**Объект** Многоквартирный жилой дом поз. 4 в микрорайоне "Акварель", ограниченном жилыми домами по ул. Академика Королева, ул. Гражданская, ул. Дементьева в г. Чебоксары

**Раздел** Раздел 2. Схема планировочной организации земельного участка

**Обозначение** 5075-ПЗУ **Инв. №** 15604

## РАЗРЕШЕНИЕ НА ВНЕСЕНИЕ ИЗМЕНЕНИЙ

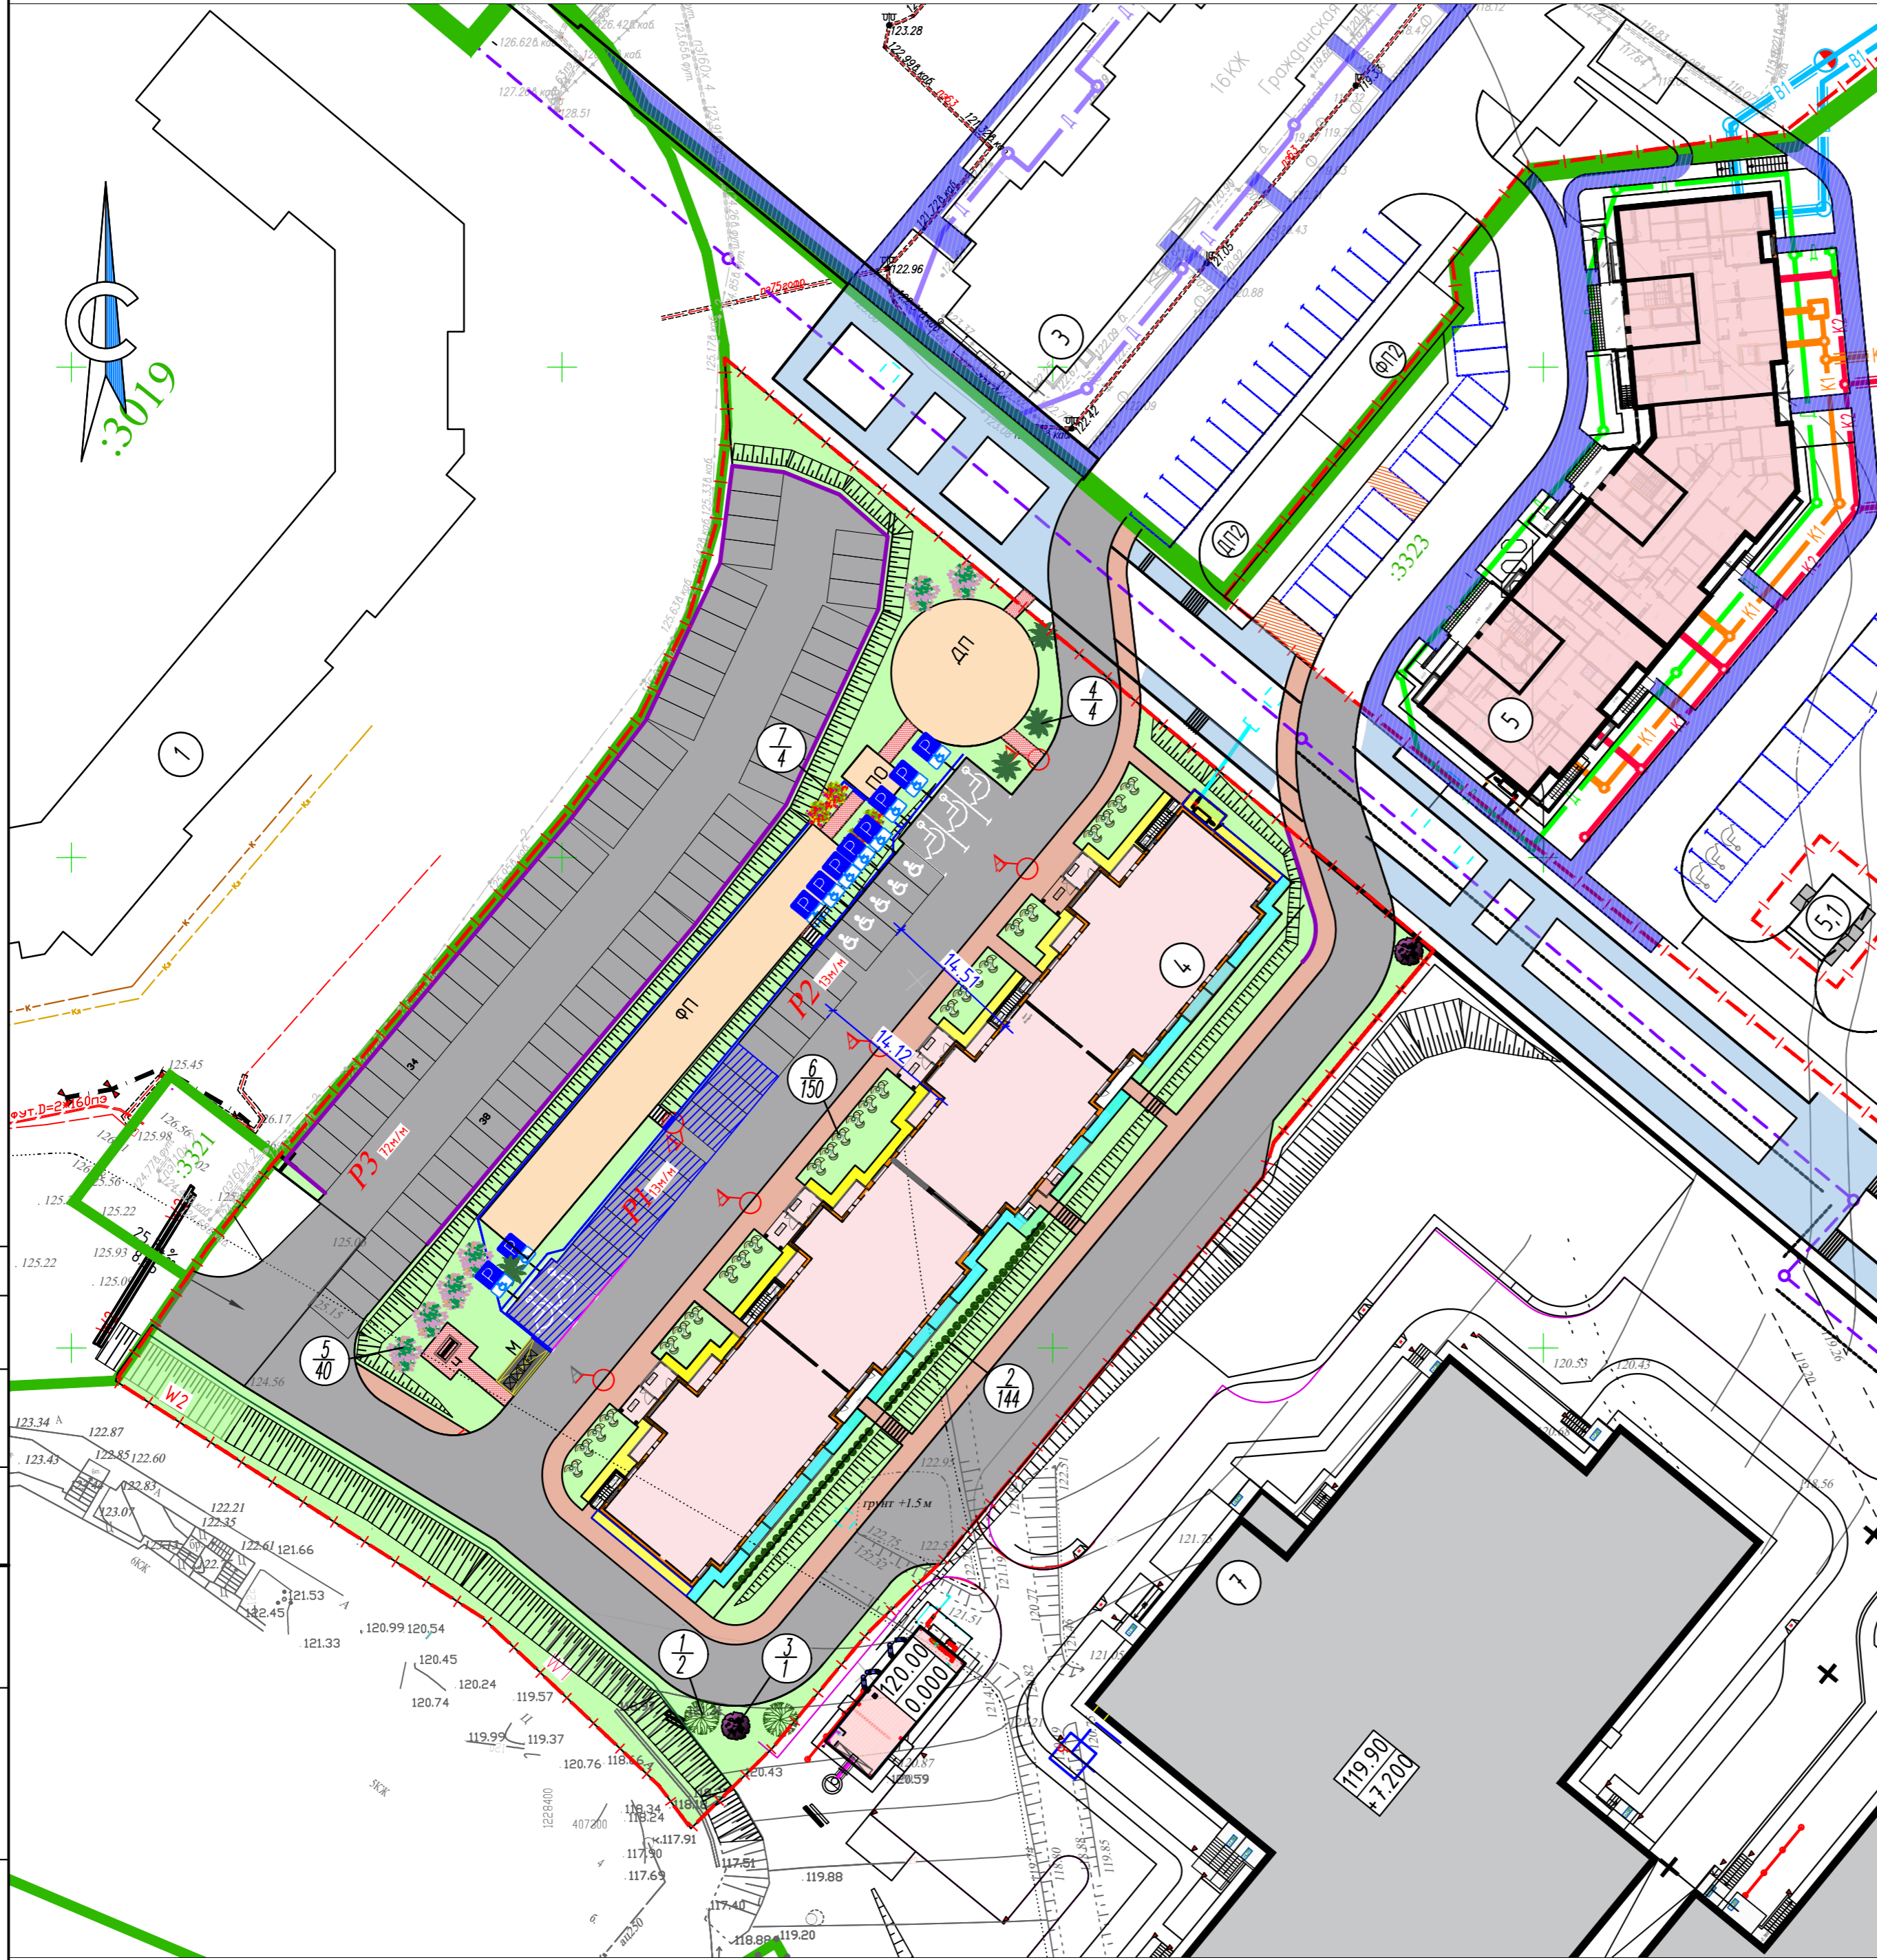
Разрешение		Обозначение	<b>5075-ГП</b>		
27-24		Наименование объекта строительства	Многоквартирный жилой дом поз. 4 в микрорайоне «Акварель», ограниченном жилыми домами по ул. Академика Королева, ул. Гражданская, ул. Дементьева в г. Чебоксары		
Изм.	Лист	Содержание изменения		Код	Примечание
1					
	3	Отметка отмостки принята на одном уровне с отметкой пола цокольного этажа из-за условия предотвращения промерзания ростверка.		4	
	7	Уточнено количество контейнеров (4 контейнера для отдельного сбора мусора с отделом для крупногабаритных отходов).		4
